**МЕТЧИКИ ДЛЯ ТРУБНОЙ
ЦИЛИНДРИЧЕСКОЙ РЕЗЬБЫ**

ДОПУСКИ

ГОСТ 19090—73

Изменение № 1

3. Профиль и предельные отклонения резьбы метчиков должны соответствовать указанным на чертеже и в таблице.

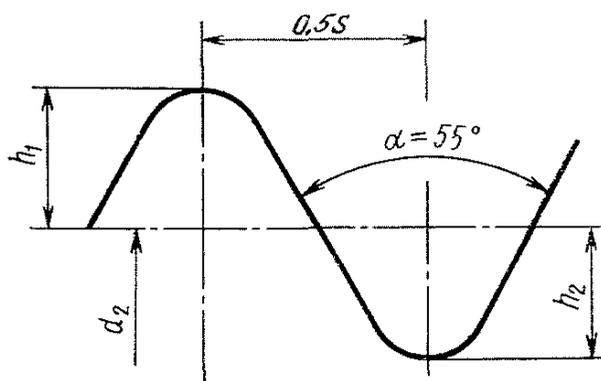
Пункт 3. Чертеж. Заменен размер: $\frac{S}{2}$ на $0,5P$.
